## SAMRÅDSREDOGÖRELSE

### Detaljplan för Kvikkjokk 3:42 i Jokkmokks kommun, Norrbottens län

Bild ovan: Urklipp Gällande detaljplan 1981

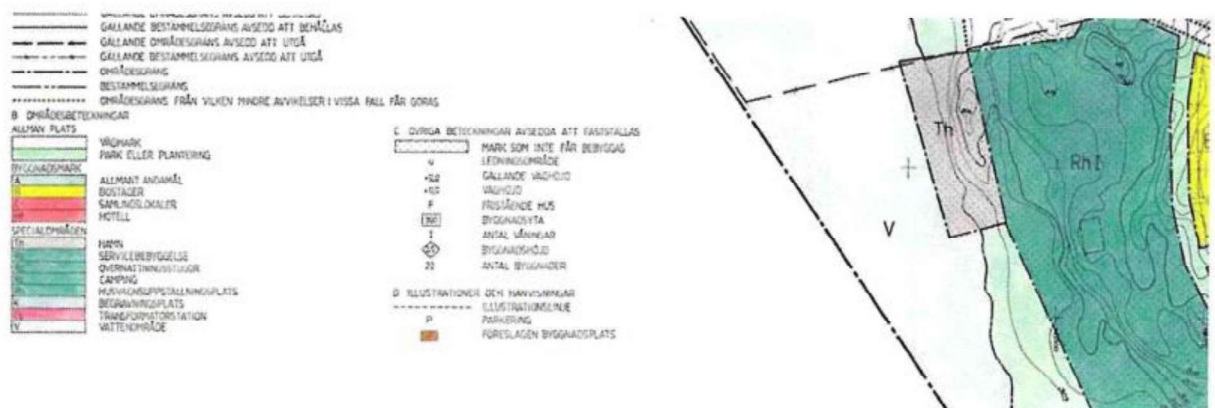
**Synpunkt 2** (Se markering föreslagen detaljplan)

Strandremsan (Kvikkjokk 3:23-5) ska även fortsättningsvis vara separerad från campingens verksamhet så att det finns möjlighet till rekreation för stugägare i närområdet och allmän tillgänglighet för turistiskt ändamål. Detta område är den enda möjligheten att nå vattnet då omgivande strandområden är väldigt sanka. (Th i nuvarande detaljplan).

**Kommentar:** *Detaljplanen och att området planläggs för friluftsliv och camping innebär inte att allmänheten inte kommer att ha tillgång till stranden dock så kommer planområdets gränser justeras så att de inte går ända ner mot vattnet.*

I Gemensamhetsanläggning båthamn nere vid campingen.

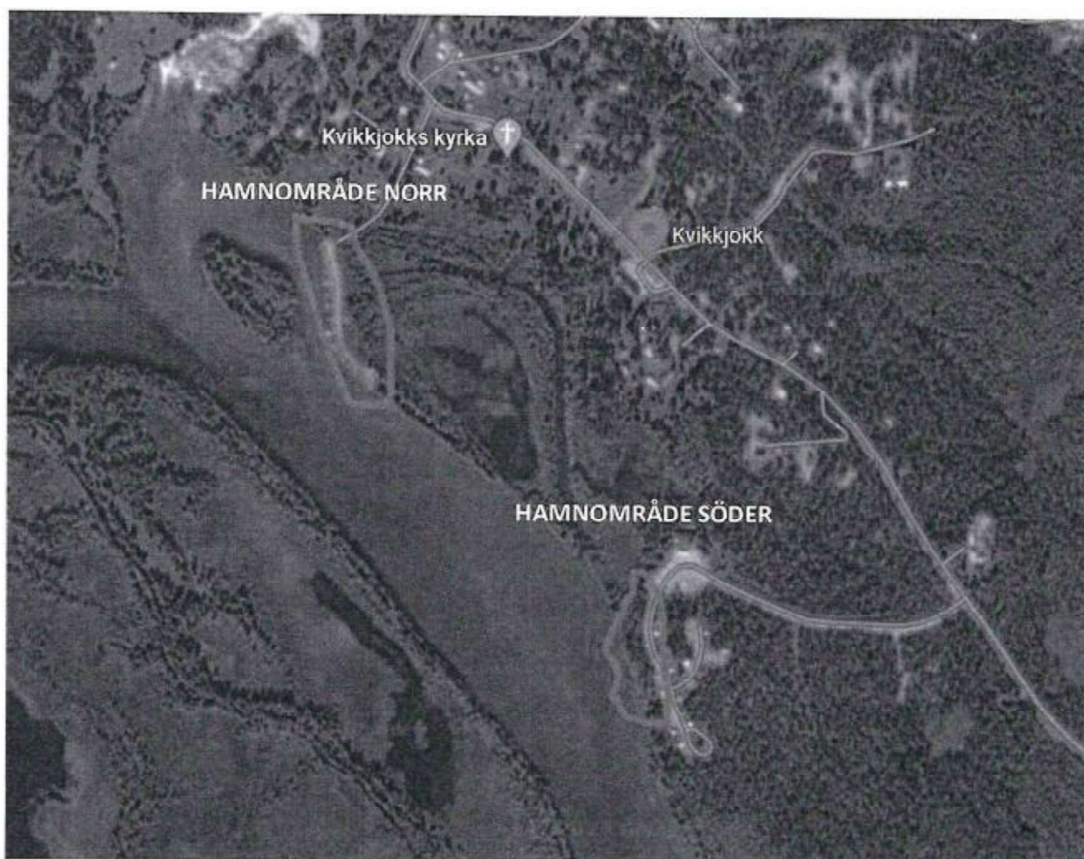
Fråga: varför vill kommunen ge bort förvaltningen av hamnområdet nere vid campingne till en aktör? I dagsläget så har alla fastighetsägare tillgång till hamnområdet och den förvaltas på ett bra sätt genom Kvikkjokks vägförening.

Kommunen har inte frågat Kvikkjokks fastighetsägare (Vägförening) hur vi nyttjar hamnområdet och vad vi har för planer kring den.

Går detaljplanen igenom i sin nuvarande form finns det ingen plats för Kvikkjokks fastighetsägare att förtöja sina båtar. Förutom hemmansägare och kyrkan som har tillgång till förtöjningsplats på den norra anläggningen.

**Kommentar:** Det finns inga planer på att ta bort Kvikkjokks fastighetsägares möjligheter att nyttja hamn- och båtiläggningsområdet och kommer tydliggöras i detaljplanen inför granskning. Området planlagt för camping kring denna och stranden kommer också att minska inför granskning
